Radny RM Elku  
Robert Klimowicz  
Zapytanie nr 7 z odprawy  
publicznej z 29.09.2022 r.  
z V/54  
PRZEWODNICZĄCY  
RADY MIASTA ELKU  
Włodzimierz Szelązek

W związku z zapytaniem z dnia 28 września 2022 r. ws. paneli solarnych usytuowanych przy Parku Wodnym, przedkładam odpowiedź Dyrektora Miejskiego Ośrodka Sportu i Rekreacji w Elku w przedmiotowej sprawie (wraz z protokołem przeglądu technicznego ww. urządzeń). Pragnę również zapewnić o tym, iż samorząd dokłada wszelkich starań, by każdą inwestycję miejską realizować z odpowiedzialnością w oparciu o istniejące przepisy prawa.

## Protokół techniczny z przeglądu instalacji kolektorów słonecznych

Obiekt: Park Wodny w Ełku ul. Marsz. J. Piłsudskiego 29, 19-300 Ełk

#### 4. Automatyka sekcji kolektorów słonecznych – instalacja wewnętrzna

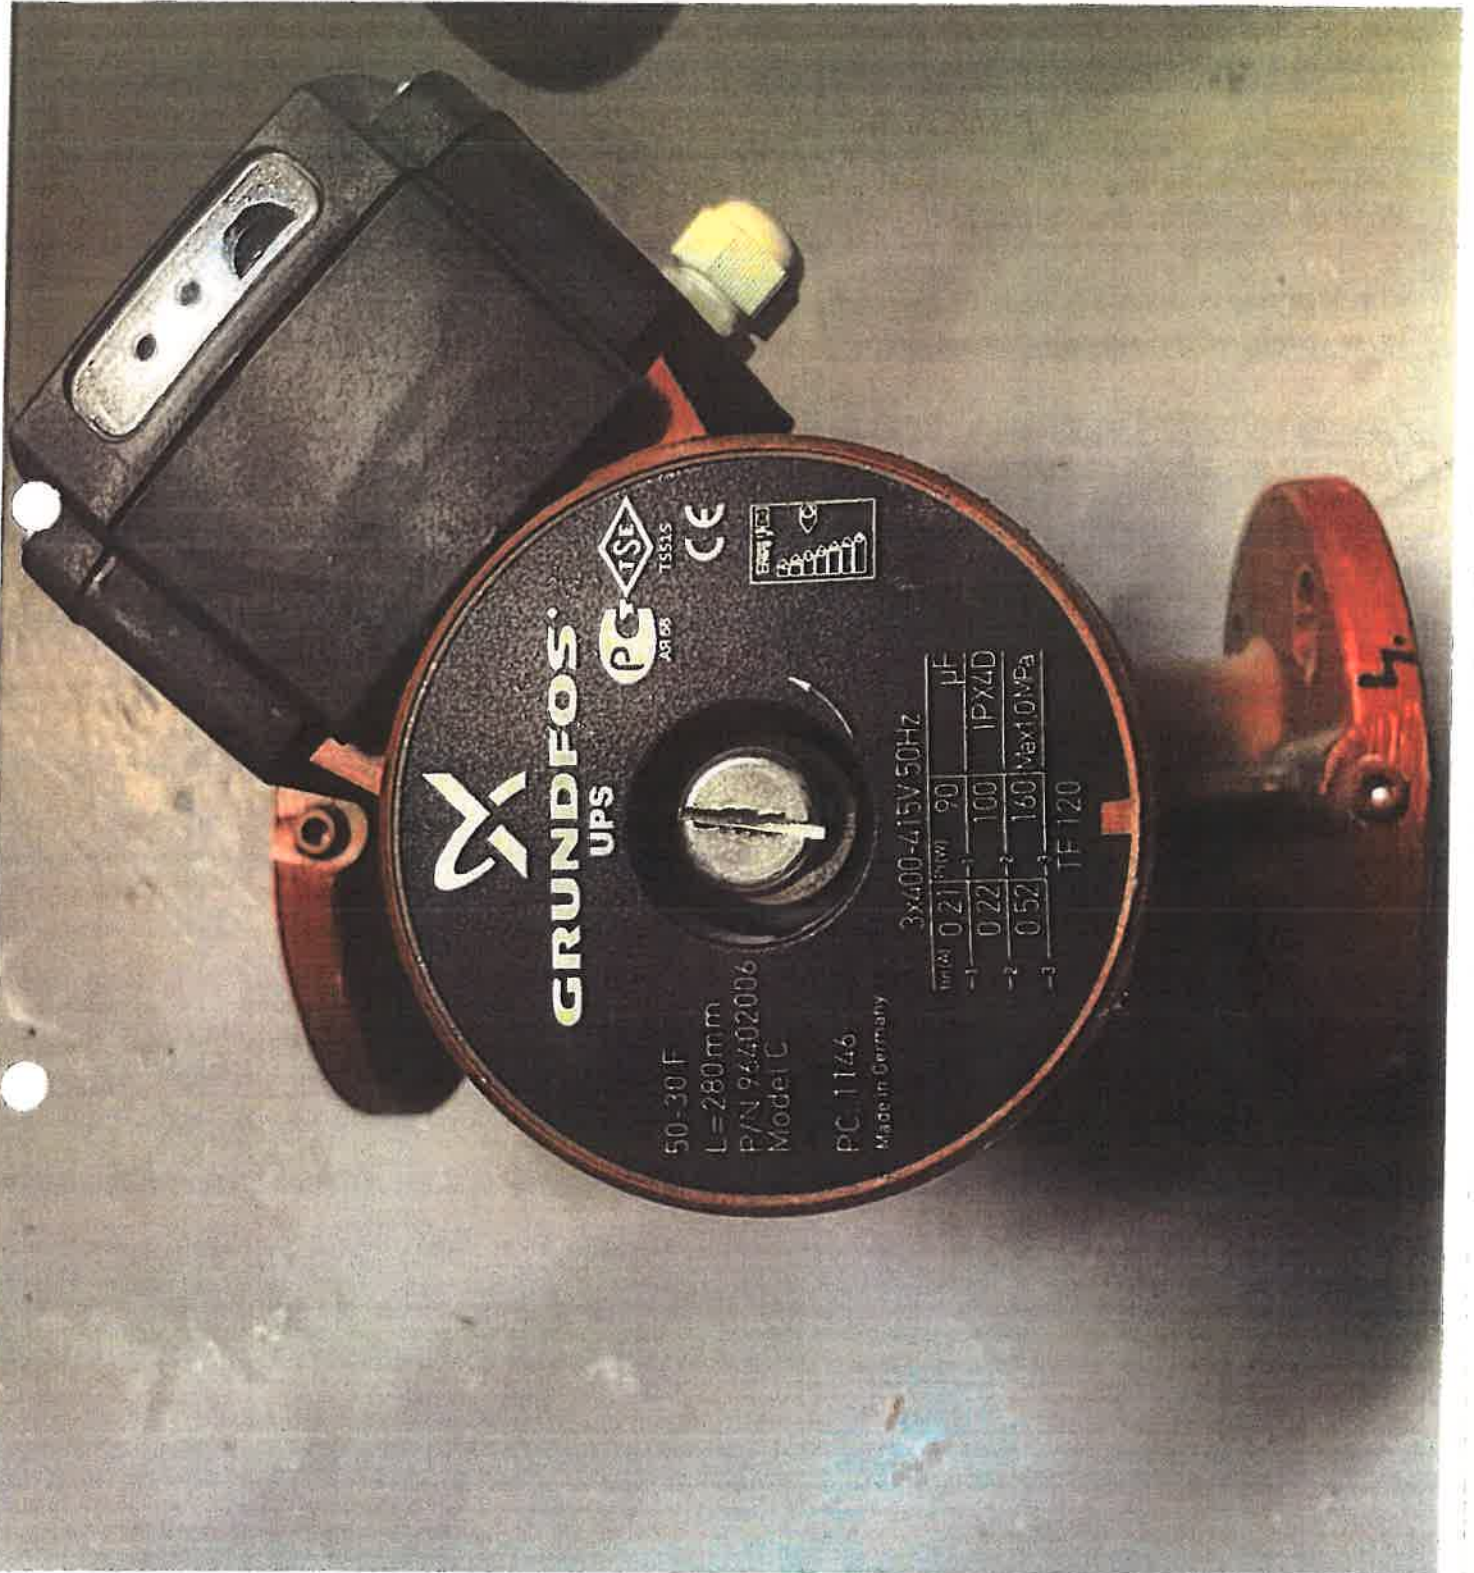
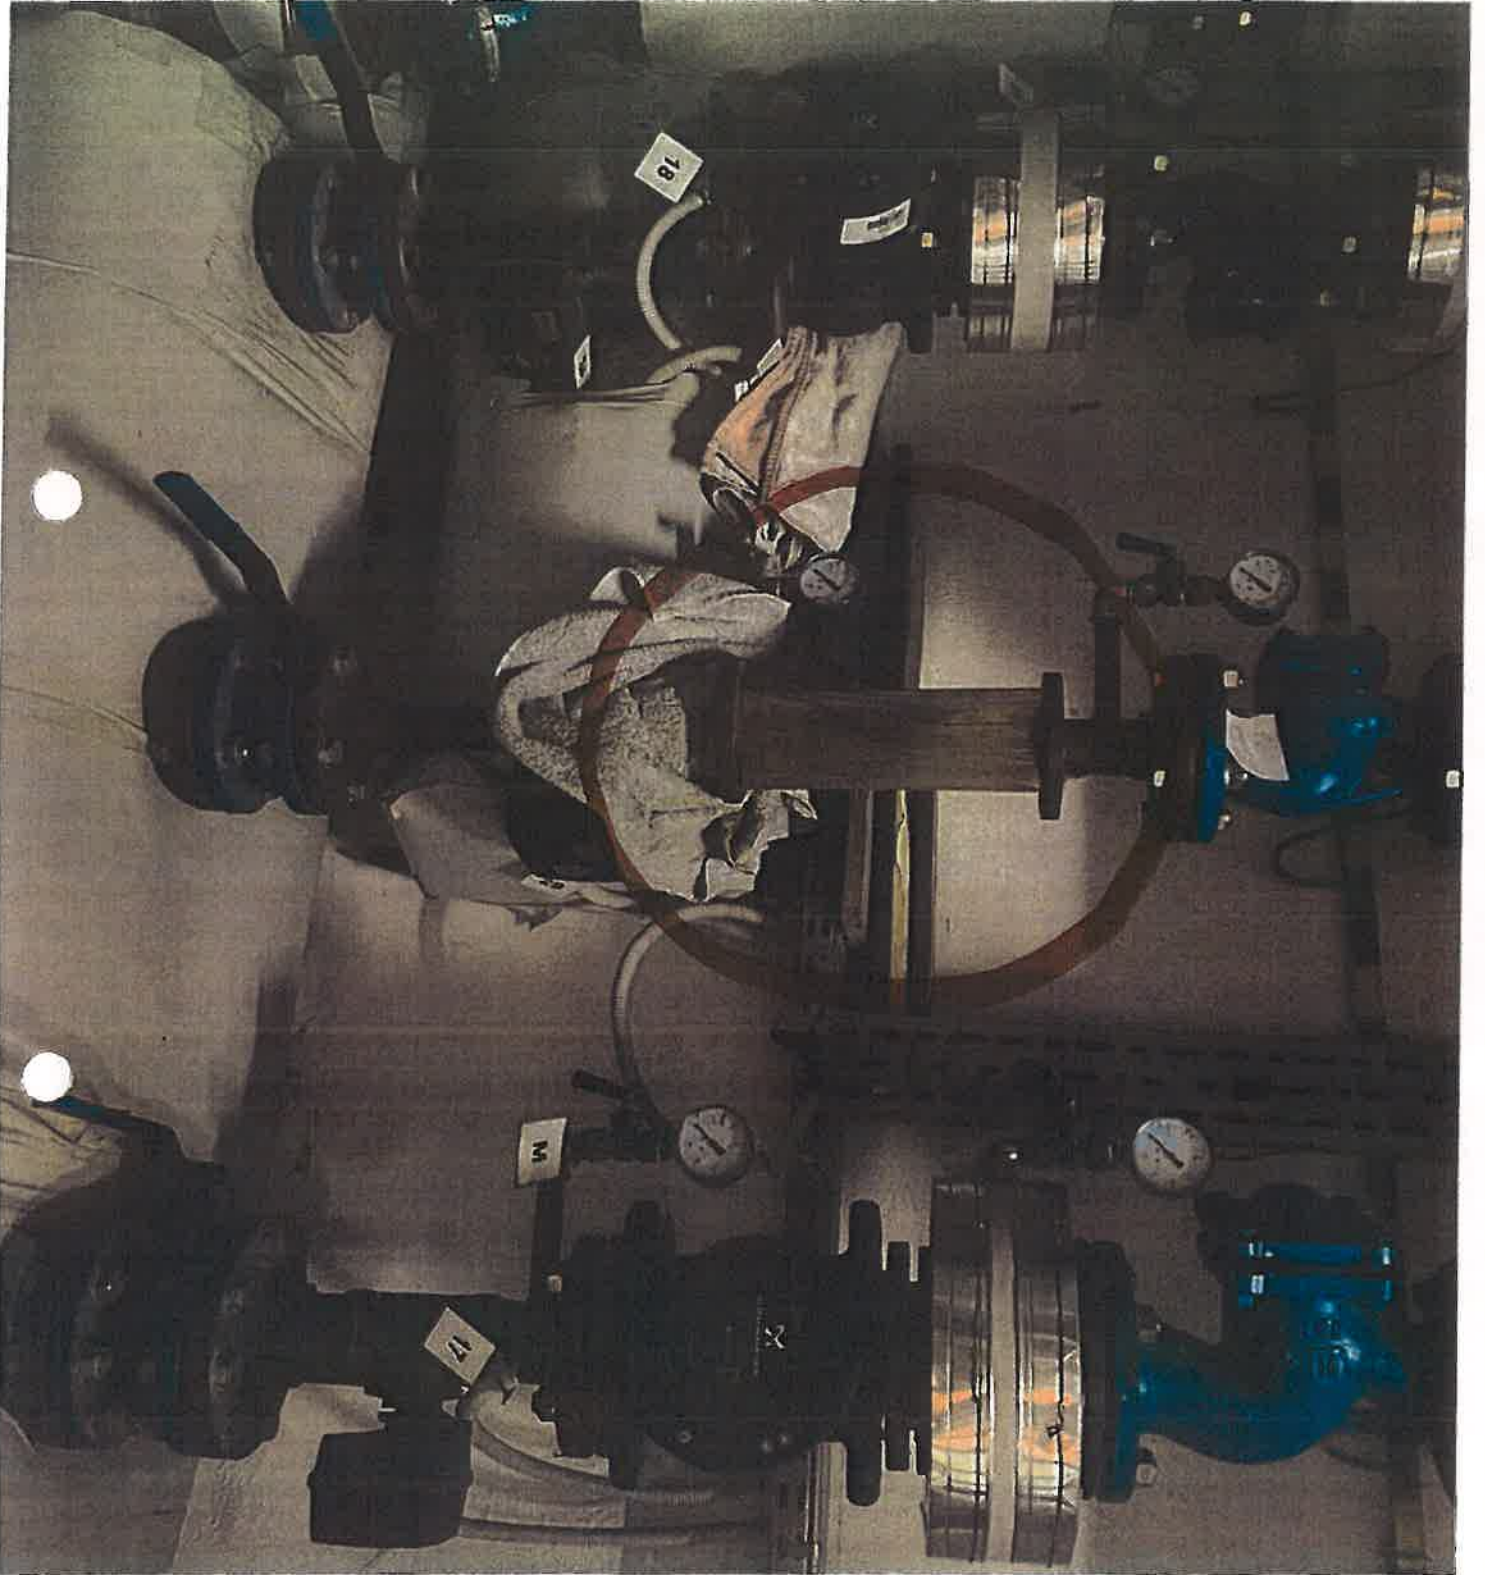
- uszkodzona pompa 2 sekcji instalacji kolektorów słonecznych

W/w uwagi widać na zdjęciach 4/1, 4/2

3

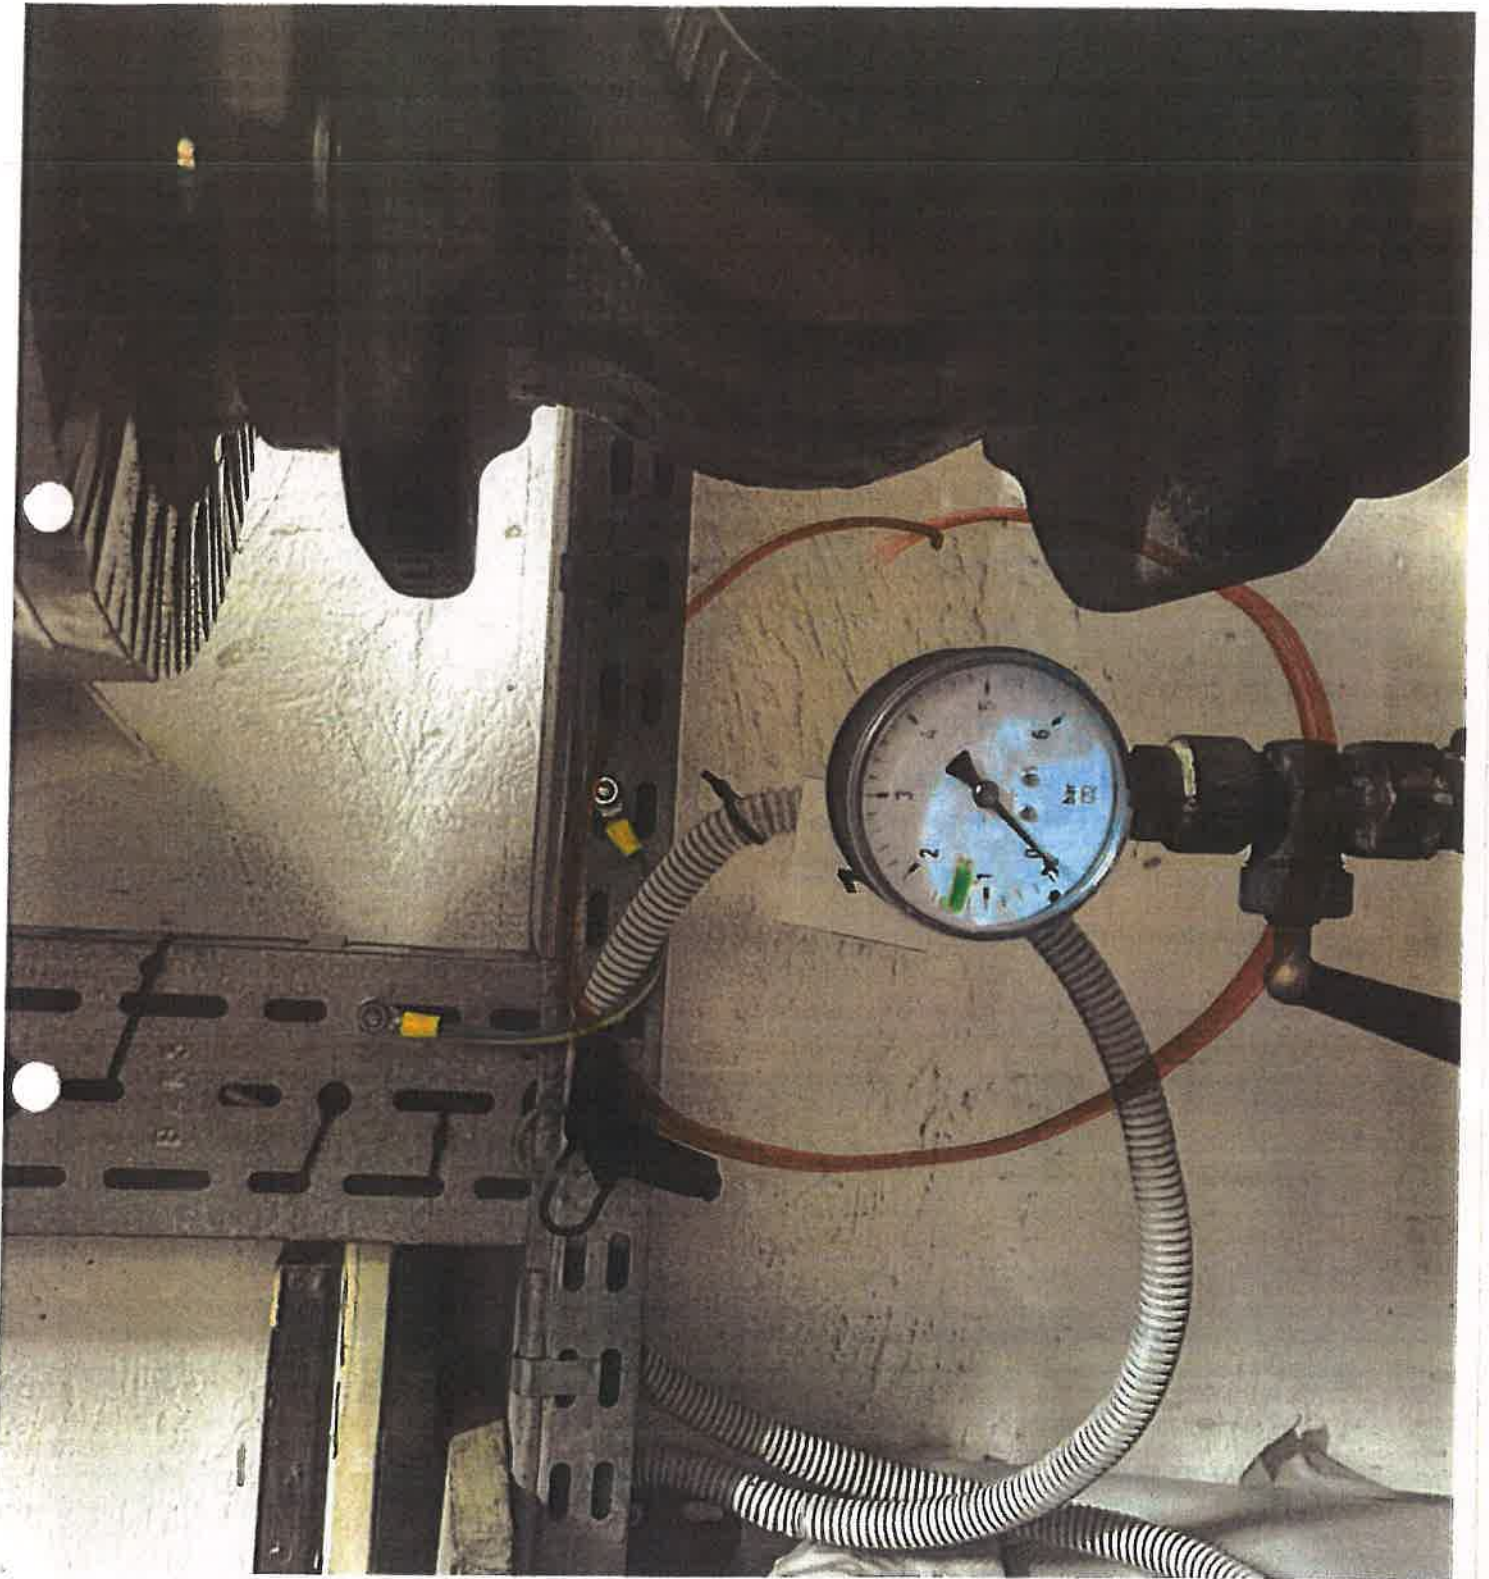
- brak płynu w instalacji kolektorów słonecznych

W/w uwagi widać na zdjęciach 4/3
